Zeitschrift: **Schweizerische Bauzeitung**

3. Preis (5400 Fr.) im Wettbewerb, Projekt Nr. 21. Verfasser **Marc Funk** und **H. U. Fuhrmann**, dipl. Architekten, Baden/AG

Wettbewerb für ein Theater- und Kongressgebäude in Neuchâtel

4. Preis (5200 Fr.) im Wettbewerb, Projekt Nr. 43. Verfasser **Dolf Schnebli**, Arch., Agno/TI

Hauptgeschoss, darüber Längsschnitt, darunter Erdgeschoss. Masstab 1:900

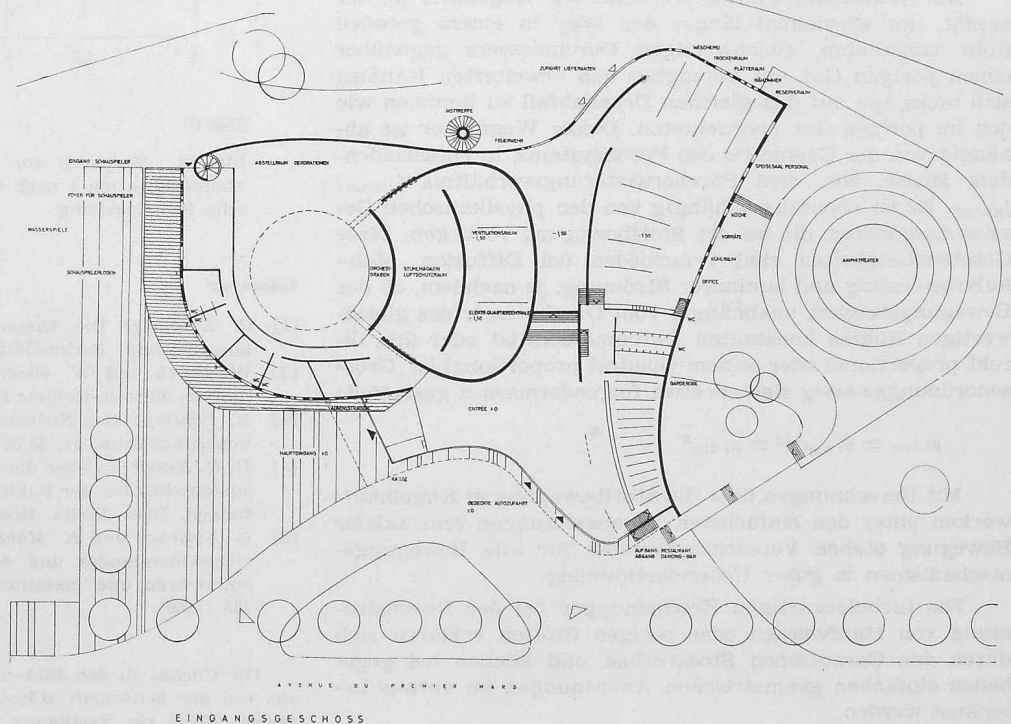
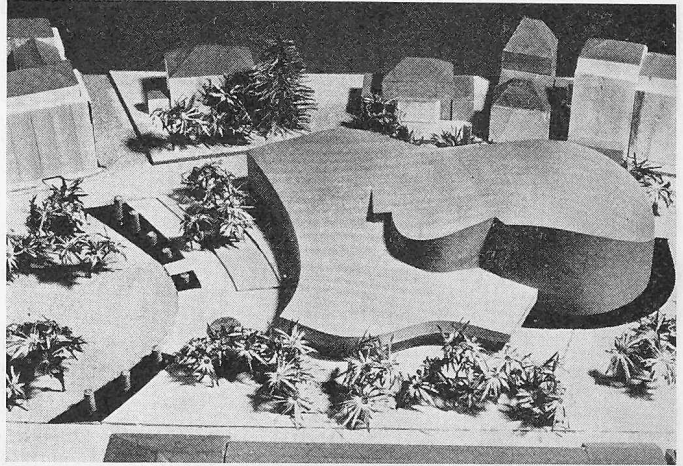
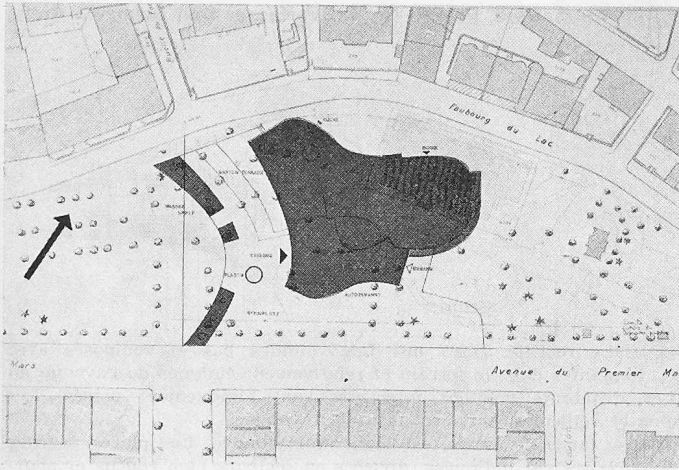
Projet No. 21. Cube rectifié 36 000 m³. La disposition générale est particulièrement organique et d'une souplesse qui permet de développer les locaux annexes sans difficulté et sans toucher au système prévu pour les grandes salles. L'entrée se fait pour les piétons par la promenade et pour les voitures par l'avenue du Premier Mars. Entrées de service côté Fbg du Lac. Le public est accueilli dans un grand hall avec vestiaires bien développés mais l'emplacement des caisses n'est pas très bien choisi, un peu étroit et barrant l'entrée des piétons. L'évacuation du public en cas de danger n'est pas résolue. En revanche, la grande salle du théâtre est d'un aspect

assez plaisant, mais la distance entre le rideau de scène et le fond de la salle est exagérée. Il manque les cabines de projections et de traductions simultanées. L'éclairage de scène n'est pas résolu par en haut. La scène est prévue pour des transformations qui permettent 4 possibilités selon les besoins du régisseur, ainsi que le proposent les indications portées sur le plan. La scène, assez haute, avec arrières-scène, 2 scènes latérales et tous les locaux annexes, est reliée au Fbg du Lac par une rampe éloignée de la rue. Le volume de scène mis à disposition est intéressant, mais les détails techniques seraient à réétudier. Ainsi, le point le plus élevé des cintres ne devrait pas se trouver au centre du plateau. Certains services de scène et les loges ne sont pas au même niveau que le plateau et n'y sont reliés que par un escalier en colimaçon.

La salle des manifestations accessible par le foyer du théâtre, de l'avenue du Premier Mars, utilise le même hall d'entrée que le théâtre et le foyer au 1er étage, sans toucher le théâtre de trop près. Cette salle est combinée avec un grand office qui communique avec la cuisine et touche au restaurant. Il serait souhaitable que la cuisine soit au même niveau que le restaurant. Petite scène assez large et profonde.

Le restaurant extérieur, au niveau du foyer, s'étale à l'angle Sud-Est. Cette orientation n'est pas admissible.

Quant à l'intégration dans le site, on peut constater que les formes souples, ondulantes et pas trop hautes de se complexe s'accordent au caractère de la promenade. L'architecture, dans ses volumes assez développés et cependant variés, est intéressante. Les élévations indiquent une architecture sensible. Le cube est modeste.

Links erstes Geschoss,
unten Erdgeschoss.
Masstab 1:900

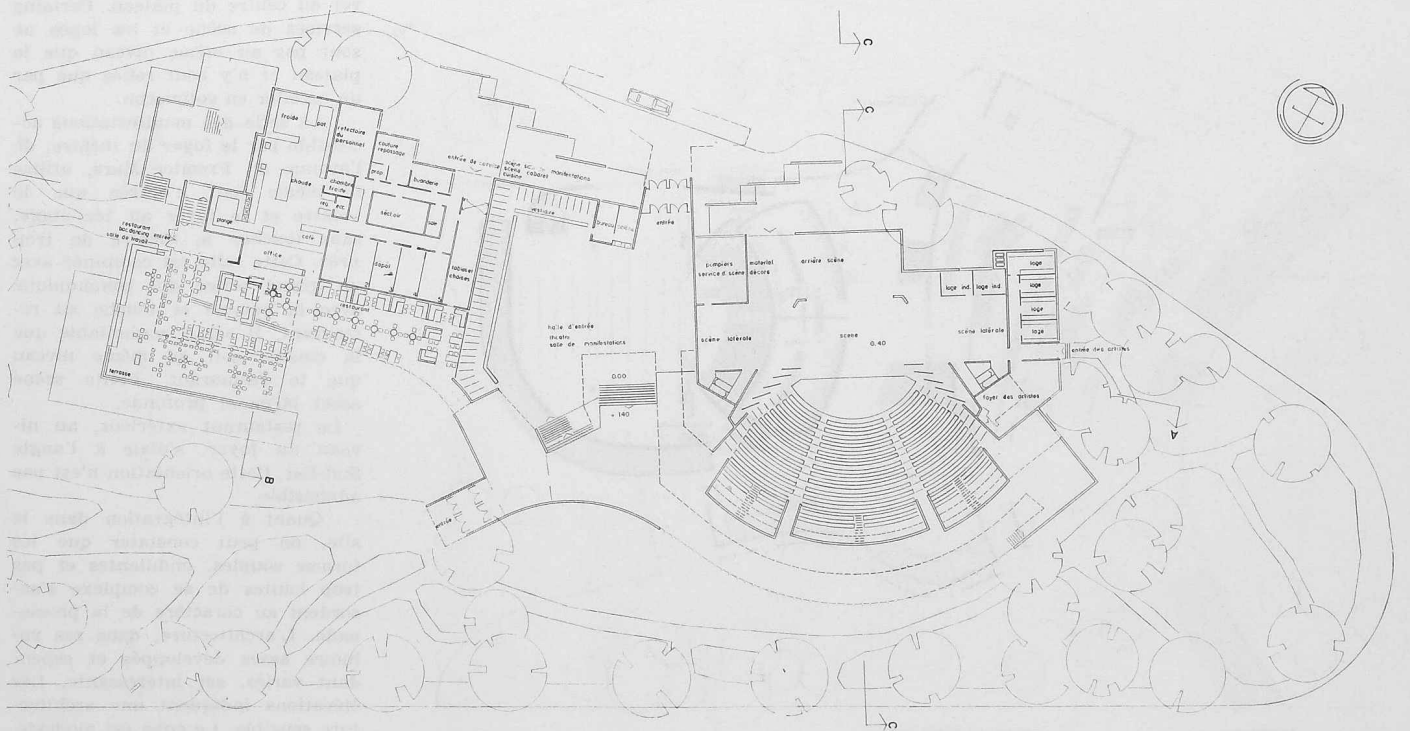
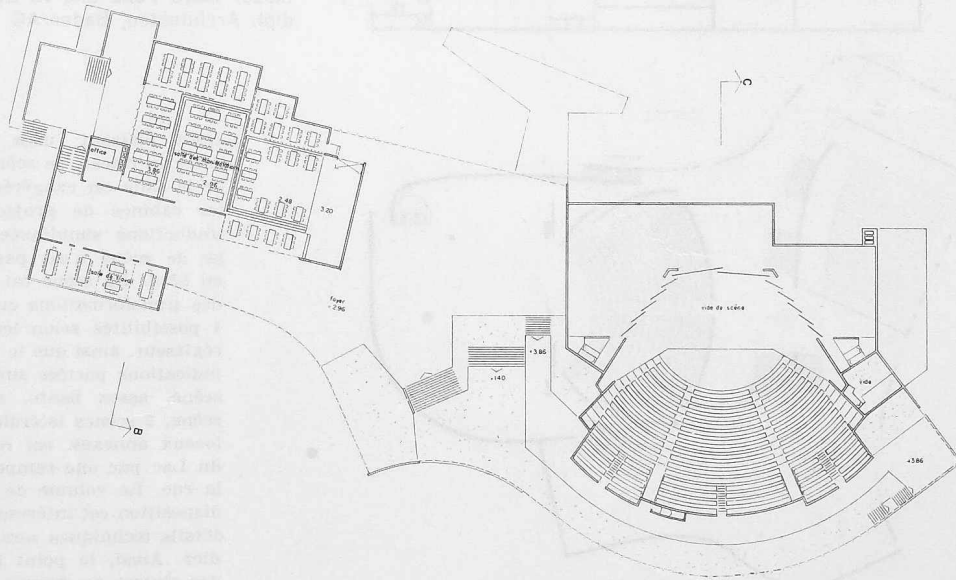
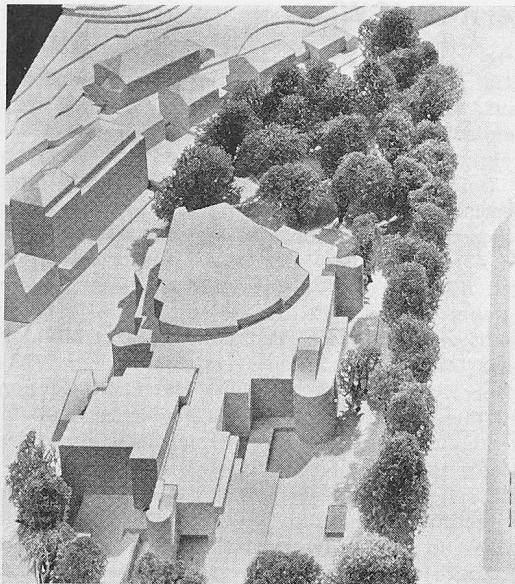
Projet No. 43. Cube rectifié 38 957 m³. Les volumes bas et composés avec souplesse sont bien implantés dans le terrain et relativement éloignés de l'avenue du Premier Mars. Les différents volumes intérieurs sont logiquement placés. Les entrées pour piétons et véhicules sont nettement différenciées.

La salle de théâtre, large de forme, est bien dimensionnée. Les places prévues en amphithéâtre sont clairement indiquées, divisées en secteurs bien conçus et pourvus des entrées nécessaires. La scène et proscenium avec la fosse d'orchestre pénètre judicieusement dans la salle. Les agrandissements latéraux sont bien conçus. Avec des moyens simples, l'auteur a réussi à trouver une mobilité d'expression assez grande entre le volume salle et le volume scène. Excellentes possibilités scéniques; l'arrière-scène est très bien étudiée. Bon projet au point de vue théâtre. Le hall et

foyer, largement conçus, forment à des niveaux différents la liaison entre le théâtre et la salle de manifestations. Celle-ci est prévue sur un plan souple et peut être partagée d'une façon naturelle en plusieurs parties. Le restaurant est en bonne liaison avec le hall et le jardin; il communique avec la salle des manifestations par un escalier particulier.

En général, le projet est étudié avec soin. Certaines formes sont cependant encore trop peu définies; les plans ne donnent d'ailleurs pas de détails, en particulier dans le foyer, sur les solutions prévues pour résoudre le problème constructif. La surface au sol de ce projet est exagérée. Le projet est intéressant au point de vue de l'exploitation. Il est regrettable que la clarté du plan s'exprime en façades par un mouvement incohérent des volumes.
